Commissione Tecnica di Verifica dell'Impatto Ambientale – VIA e VAS

Parere n. 3083 del 19/07/2019

<p>Progetto:</p>	<p style="text-align: center;"><i>Verifica di Ottemperanza</i></p> <p>Prolungamento della SS 9 - Tangenziale Nord di Reggio Emilia - nel tratto da S. Prospero Strinati a Corte Tegge e P.d.U. - Prescrizioni di cui al Decreto n. 102 del 27/4/2016</p> <p style="text-align: center;">ID_VIP 4539</p>
<p>Proponente:</p>	<p style="text-align: center;">ANAS S.p.A.</p>

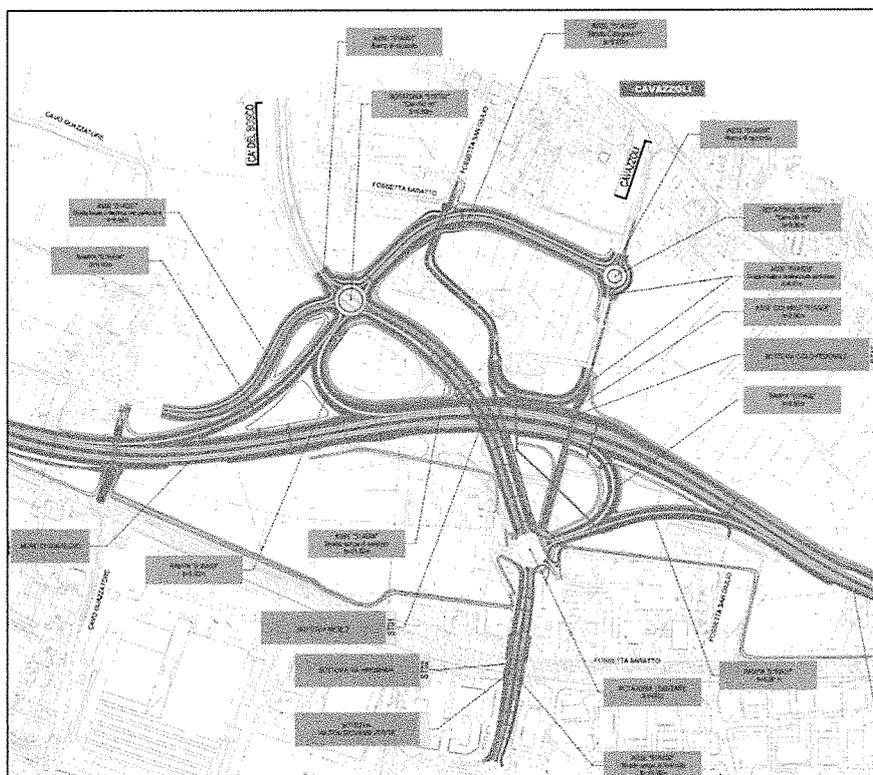
CONSIDERATO e VALUTATO che con questa soluzione

- viene garantito il collegamento viario e ciclabile di via Normandia con il centro di Reggio Emilia (assi S1AS05, S1AS07, roatoria S1RT01);
- si ha una riduzione di consumo del suolo;
- si consente una migliore fruizione dell'ambiente circostante eliminando il passaggio dei ciclisti all'interno del sottopasso di collegamento fra la roatoria Nord e la roatoria Sud previsto nel progetto definitivo (sottovia ST01);

CONSIDERATO e VALUTATO che è stata ottimizzata altresì la posizione della roatoria S1RT03 che regola l'intersezione della bretella di collegamento su via Hiroshima allontanando la stessa dal ricettore sensibile esistente (asilo).

In blu soluzione del progetto definitivo – In magenta soluzione del progetto esecutivo

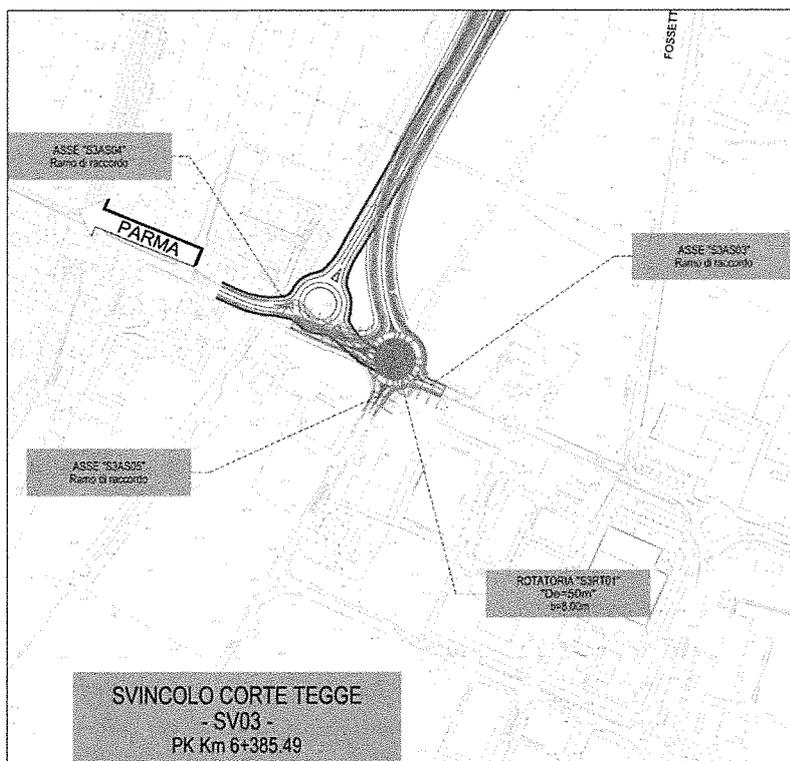
CONSIDERATO e VALUTATO che il progetto esecutivo recepisce quanto richiesto dalla prescrizione, in quanto, come prescritto, prevede lo spostamento della rotonda di fine intervento, (S3AS03) in corrispondenza dell'intersezione con via dell'Industria/via Gonzaga, eliminando di fatto la doppia intersezione prevista dal progetto definitivo, ottimizzando al meglio la configurazione dell'intersezione sulla via Emilia;

CONSIDERATO e VALUTATO che la nuova configurazione dello svincolo di Corte Tegge è stata condivisa con l'amministrazione comunale di Reggio Emilia che si è espressa con nota PG/2019/0119301 del 14/06/2019, trasmessa al MATTM nella documentazione integrativa con prot. DVA. U.0017346 del 04/07/2019;

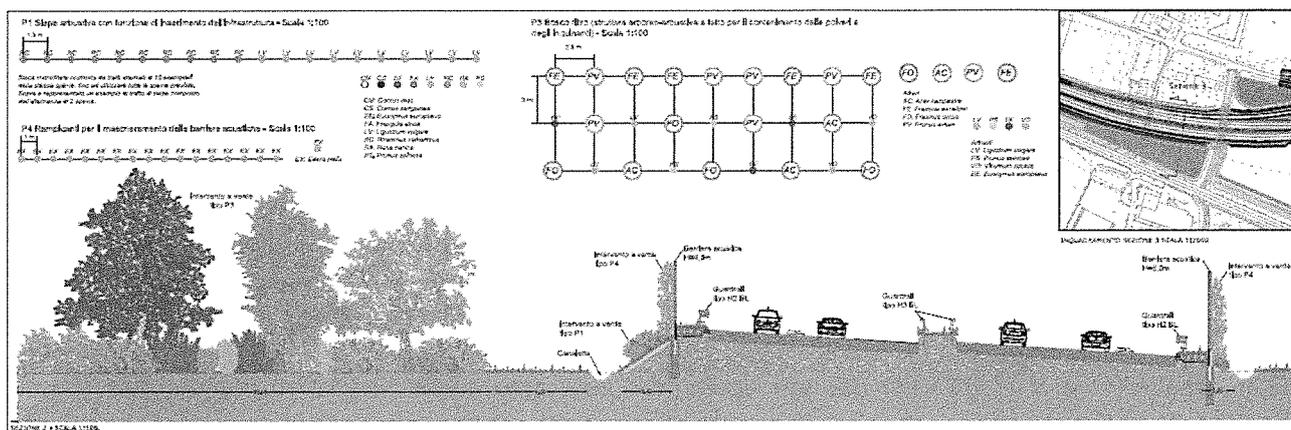
- modifica del sesto d'impianto previsto nel progetto definitivo configurando la fitta formazione di nuovo impianto come struttura a "tetto vegetale", prevedendo in prossimità della strada una fascia erbacea e una arborea-arbustiva di ridotte dimensioni seguita, da arbusti ed alberi di maggiori dimensioni (con fascia più esterna a prevalenza di *Fraxinus major*). Tale conformazione favorisce la dispersione degli inquinanti stradali riducendone di conseguenza le concentrazioni a favore dei nuclei abitati prospicienti la nuova infrastruttura. Tale morfologia di intervento è stata già sperimentata positivamente in occasione di numerosi progetti tra cui l'inserimento ambientale del Polo Fieristico di Rho-Però;
- incremento percentuale nel sesto di *Acer*, specie di rapido accrescimento con elevate capacità di abbattimento degli inquinanti;

schema planimetrico della paratoia

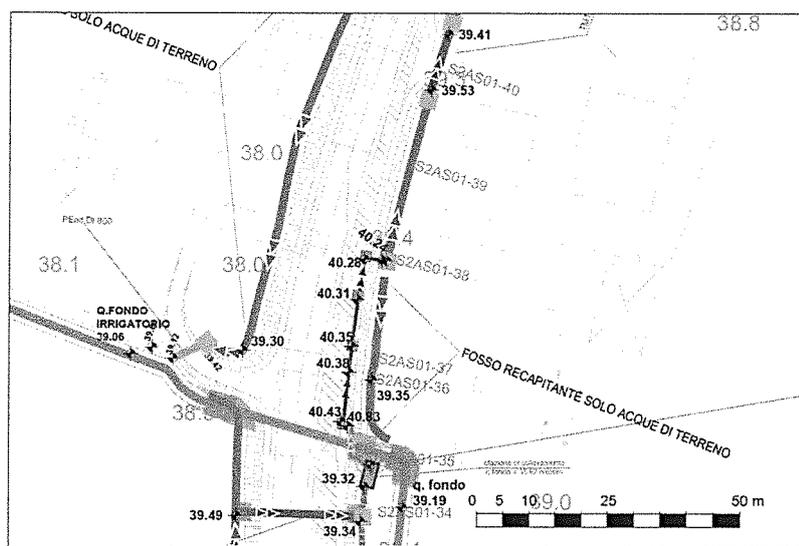
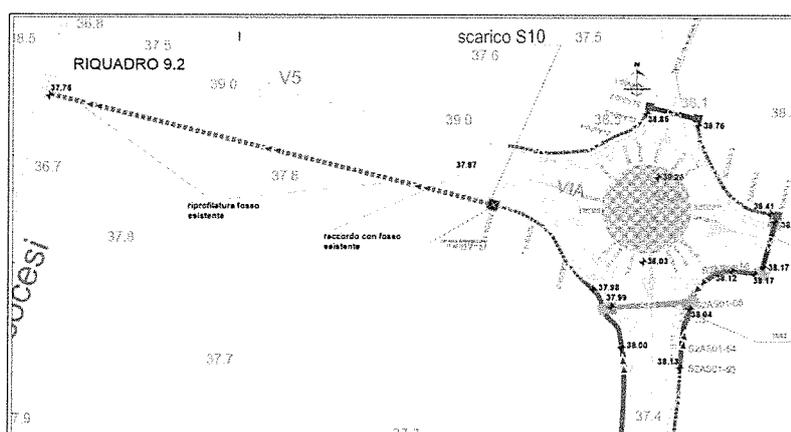
CONSIDERATO e VALUTATO che gli scarichi di piattaforma di progetto sono conformi ai limiti allo scarico di cui al Parere espresso dal Consorzio (prot. ANAS n. CDG0075229-A del 04/07/2016) trasmesso al MATTM nella documentazione integrativa con prot. DVA. U.0017346 del 04/07/2019;

CONSIDERATO e VALUTATO che il sistema di fossi e bacini di laminazione, a monte degli impianti di trattamento, è stato dotato di rivestimento con apposita guaina per garantirne la impermeabilizzazione, evitando quindi la infiltrazione delle acque convogliate, non ancora trattate, nel sottosuolo;
